Mission régionale d'autorité environnementale
BOURGOGNE - FRANCHE - COMTÉ

**Avis de la Mission Régionale d'Autorité environnementale
de Bourgogne-Franche-Comté
sur le projet de parc éolien « Ferme éolienne d'Yrouerre 2 »
sur la commune d'Yrouerre (89)**

N° BFC-2026-014781/A P

Figure 2 : Extrait de la cartographie DREAL BFC (vert : parcs accordés ; jaune : projets en instruction ; rouge : projets refusés ; avril 2026)

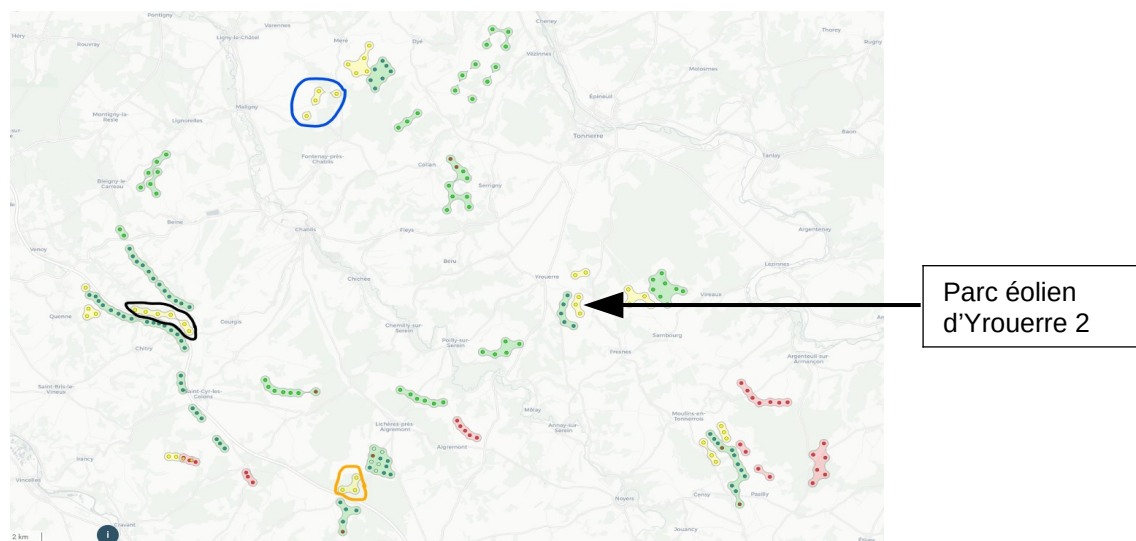
L'étude d'impact considère les projets éoliens dans un rayon de 20 km et recense ainsi une liste de 19 parcs autorisés dont 11 parcs construits et 6 parcs en cours d'instruction. Ce recensement n'est pas complet. Il convient de prendre en compte les parcs refusés mais non purgés de tout recours. Par ailleurs, deux parcs « en instruction » au moment de la réalisation du dossier sont aujourd'hui autorisés. Il s'agit du parc éolien des Six Communes et du parc éolien de Côte Renard. Plusieurs autres projets éoliens mériteraient d'être considérés : le parc éolien du Pierré (en instruction, trois éoliennes, situé à 12 km), le parc éolien du Muscaris (en instruction, quatre éoliennes, situé à 14 km) et le parc éolien de Chitry-Quenne (extension en instruction avec neuf éoliennes, situé à 17 km) (projets respectivement entourés en orange, bleu et noir sur la figure 2).

La MRAe recommande d'actualiser le contexte éolien dans un rayon de 20 km autour du projet étudié en incluant la totalité des parcs en exploitation ou construits, mais également ceux qui sont autorisés, en instruction ou encore ayant fait l'objet d'un refus mais non purgés de tout recours et, en conséquence, de revoir l'analyse des effets cumulés.
